MEMOIRE EN REPONSE A LA DEMANDE DE CAS PAR CAS
Projet -0145867/KK P

Une demande de cas par cas a été déposée le 10 avril 2026, pour la création de 20 ombrières photovoltaïques sur un parcours de poules pondeuses en plein air à Porcaro (56), sur l'exploitation de Mme HOUEIX Fabienne. La DREAL de Bretagne a demandé des compléments au dossier. Cette note répond aux différentes demandes.

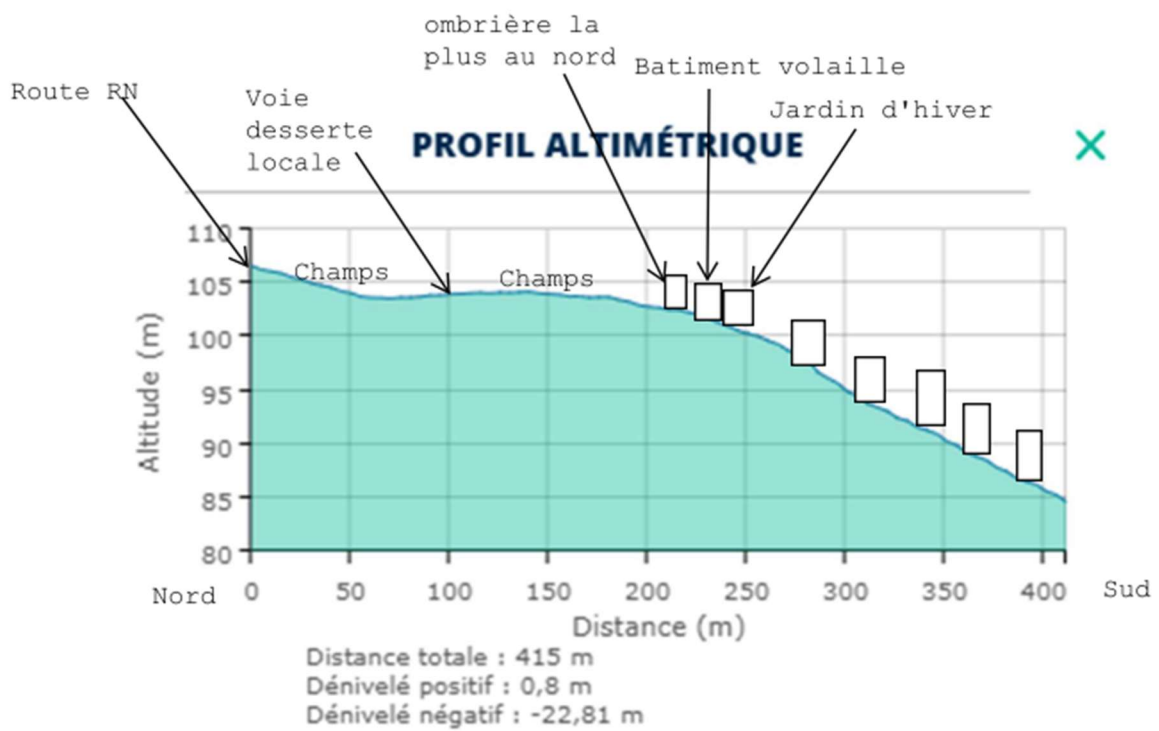
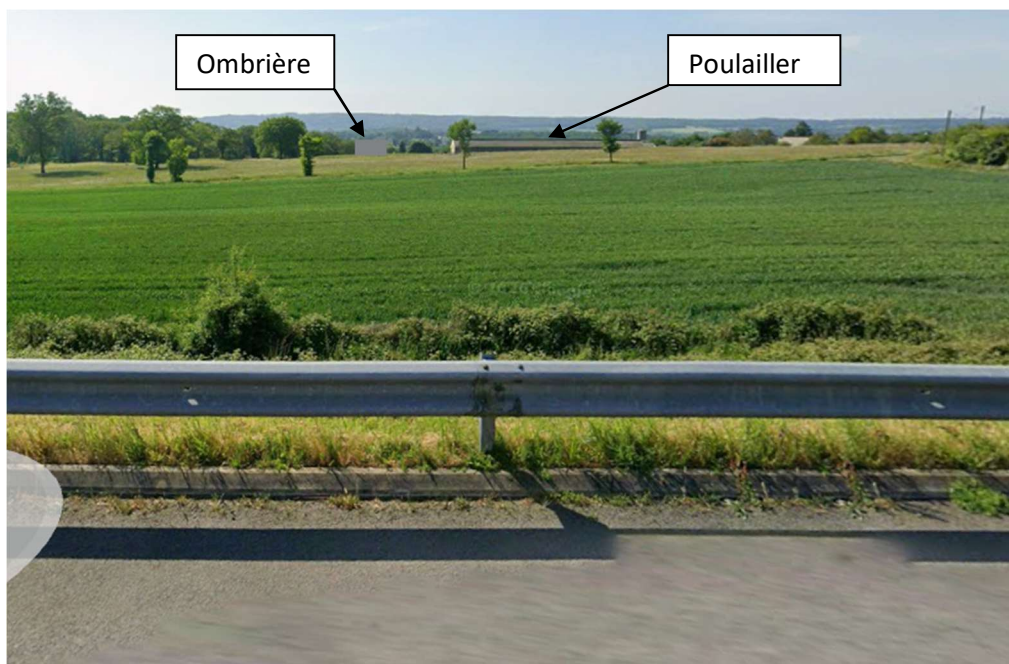
4°) - inclure sur le plan du projet les plantations envisagées, en précisant leur localisation, les essences choisies et l'âge des arbres

Voir plan de masse mis à jour. Le projet prévoit la plantation de haie. Celles-ci permettront d'améliorer l'intégration paysagère du projet, tout en offrant des zones d'ombres complémentaires aux volailles.

L'exploitant plantera des haies bocagères d'essence locales (charme, noisetier, aubépine, prunelier). Les arbres plantés auront un âge de 1 à 2 ans à la plantation.

Vue depuis la RN 24 (google maps)

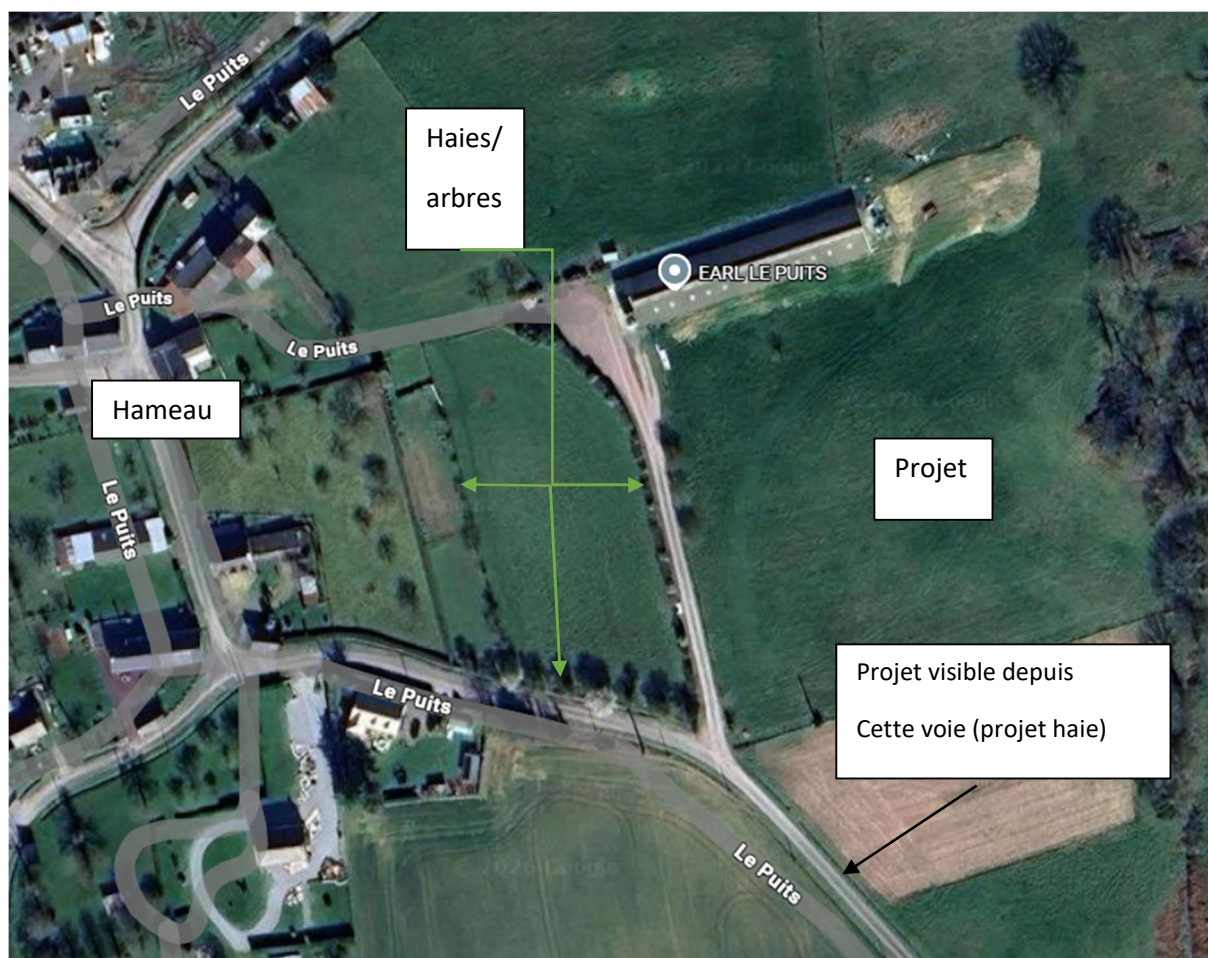
5°) - préciser les modalités de prise en compte des incidences paysagères du projet

1. Depuis le nord du site :

Au nord du site, passe la route nationale RN24, ainsi qu'une voie communale (desserte locale). La configuration du terrain et notamment la présence de champ et le profil altimétrique, rend l'essentiel du projet non visible depuis ces voies. Seul l'ombrière la plus au nord, située à hauteur du bâtiment serait visible.

Les plantations prévues permettront d'améliorer l'intégration paysagère.
